Акт осмотра

Объект: *СТК «Горная карусель» на отметке плюс 540 и 960 метров над уровнем моря, включая инженерные сети, технические сооружения, здания и прилегающие к ним территории, расположенного по адресу: РФ, Краснодарский край, город Сочи, Адлерский район, с. Эсто-Садок, северный склон хребта Аибга.*

Подобъект: Гостиница –Горки Плаза Ист (39)

Мы, нижеподписавшиеся, составили настоящий акт о том, что произведен комиссионный осмотр уличных террас отеля «Горки Плаза Ист».

3-й этаж

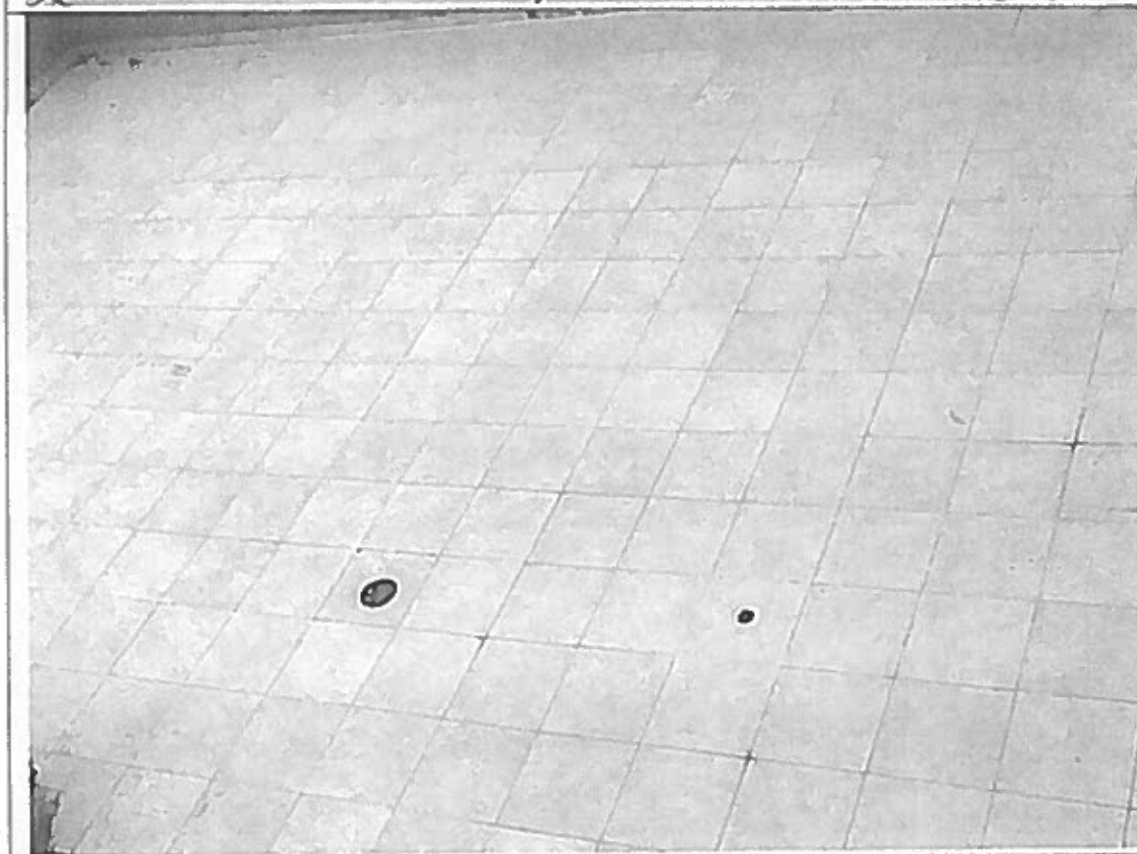
- Отслоение плитки, трещины;
- Имеется контр уклон к ливневым трапам;
- Трапы ливневой канализации выполнены с зауженным диаметром трубы – 30мм;
- Отсутствует подогрев трапов.

- Выполнить разуклонку террас;
- Выполнить гидроизоляцию террас с заходом на стену и парапет;
- Заменить существующие трапы с использованием трубы водоотведения не менее $d=100$ мм;
- Произвести замену напольного покрытия;
- Смонтировать подогрев ливневой канализации.
